## Mitwirkungsbericht

### Quartierplanung Untere Weiden II

**Planungsstand**  
Beschlussfassung

**Datum**  
15. Februar 2022

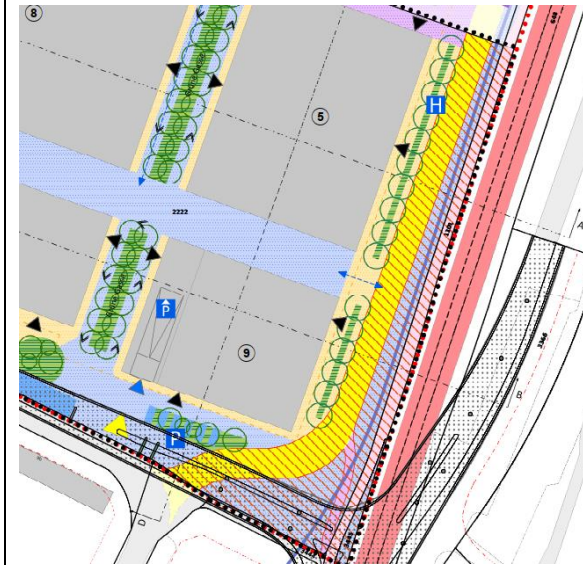
3	V	Strassennetzplan	QP	<p>Zudem widerspricht der Quartierplan in Bezug auf die Erschliessung direkt dem Strassennetzplan der Gemeinde und würde eine Anpassung desselben zwingend voraussetzen.</p>	<p>In einem ersten Schritt ist vorgesehen, dass die Gemeinde die Talstrasse als kommunale Erschliessungsstrasse übernimmt, weswegen 2020 eine entsprechende Mutation des Strassennetzplans erfolgte (Abbildung unten). Erst in einem zweiten Schritt wird dann der Kanton Basel-Landschaft die Strasse als Kantonsstrasse von der Gemeinde übernehmen, woraus dann eine entsprechende Anpassung des Strassennetzplans resultiert.</p>  <p>Legende und Bemerkungen  Vom Regierungsrat neu zu genehmigen  Verbindlicher Planinhalt  bestehend / geplant  Erschliessungsstrasse</p>
4	V	Neuplanung Erschliessungsstrasse	QP	<p>Die im Südosten des QP-Perimeters geplante Erschliessungsstrasse kann so nicht bewilligt werden. Die Mitwirkende sieht folgende Möglichkeiten:</p> <ul style="list-style-type: none"> <li>- Die Strasse wird innerhalb des QP-Perimeters anders geplant und geführt, so dass der Bestand im Süden, insbesondere die Parzelle 3447 nicht tangiert wird; oder</li> </ul>	<p>Dazu wird auf die Ausführungen unter Punkt 2 verwiesen. Ergänzend sei hier genannt, dass das projektierte Gebäude im Baufeld 9 gegenüber der heutigen Bestandsbaute um mehr als 16 m zurückgenommen wird, damit die Realisierung einer Kantonsstrasse möglich ist. Die Bauherrschaft ist dadurch dem Kanton sehr stark entgegengekommen. Eine weitere Reduktion kann nicht mehr</p>

- Der Baubereich 9 wird verkleinert oder verschoben, falls dieser nur dann wie geplant realisiert werden kann, wenn die Strasse den «orientierend» eingezeichneten Verlauf nimmt; oder
- Der QP-Perimeter wird im Süden erweitert und die Strassenführung integriert, oder
- Die Strassen werden aus dem QP entfernt und bleiben, wie sie sind, bis das Projekt des Kantons aufgelegt ist.

als verhältnismässig errichtet werden.

Reduktion Neubau gegenüber Bestandesbaute:

Überarbeiteter Teilplan 3 mit kommunaler Erschliessungstrasse:

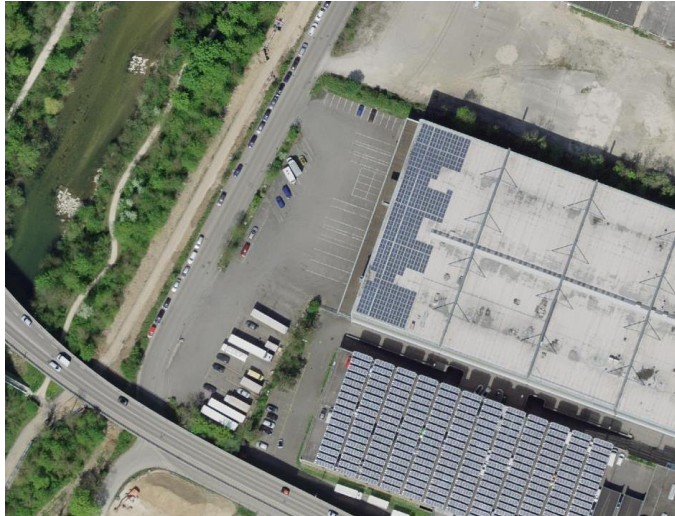
2	✓, V	Orientierender Inhalt Talstrasse auf Parz. 3447	QP	Der Teilplan 3 zum QP Untere Weiden, der mit dem Quartierplan beschlossen werden soll, zeigt einen Strassenverlauf, der auf die Eigentumsrechte der Mitwirkenden keinerlei Rücksicht nimmt. In der Legende heisst es dazu unklar: «Ein kantonaler	Die existierende übergeordnete kantonale Planung, welche die Führung der Kantonsstrasse, aktuell entlang der Birseck- und der Baselstrasse in Arlesheim und entlang der Hauptstrasse in Münchenstein, in den Talboden verlegen will, wurde im Teilplan 3 in den zur öffentlichen Mitwirkung aufgelegten Quartierpläne als orientierender

<p>Nutzungsplan wird im Bereich des Projektes Verlängerung der Talstrasse den Quartierplan entsprechend mutieren».</p> <p>Es ist offensichtlich, dass die innerhalb des QP-Perimeters geplante Strassenführung im Süden, ausserhalb des Perimeters, nur eine einzige Fortsetzung zulässt. Die geplante Erschliessung würde zwingend eine Zerstückelung der Parzelle 3447 präjudizieren und die bauliche Nutzung der Parzelle wesentlich beeinträchtigen. Dies als bloss «orientierenden Inhalt» zu bezeichnen, geht somit nicht an.</p>	<p>Inhalt dargestellt, um auf diese mögliche Entwicklung Rücksicht zu nehmen. Das Projekt uptownBasel hatte dafür eine eigene Planung eines Kantonstrassenteilstücks entlang der Parzellen Nr. 2222 und 6606 beauftragt, um die Gebäudefelder von Gebäude 5 und 9 so zu platzieren, dass die Realisierung einer Kantonstrasse möglich wäre.</p> <p>Diese Planung der Kantonsstrassenverlegung unterliegt jedoch zu 100% dem Kanton Basel-Landschaft und wurde einerseits aufgrund unterschiedlicher Zeitachsen und andererseits auch aufgrund der vorliegenden Mitwirkung vom Quartierplan Untere Weiden II abgekoppelt.</p> <p>Die Quartierplanung «Untere Weiden II» plant somit eine kommunale Erschliessungsstrasse für die Arealentwicklung uptownBasel, die keine Beeinträchtigung der Parzelle Nr. 3447 verursacht.</p> <p>Die überarbeiteten Quartierpläne wurden dahingehend angepasst, dass die Erschliessung mittels kommunaler Erschliessungsstrasse als rechtsverbindlicher Inhalt erfolgt. Der Flächenbedarf für das kantonale Projekt der Verlängerung der Talstrasse wird als orientierender Inhalt beibehalten, jedoch nur noch innerhalb des Quartierplanperimeters dargestellt.</p>
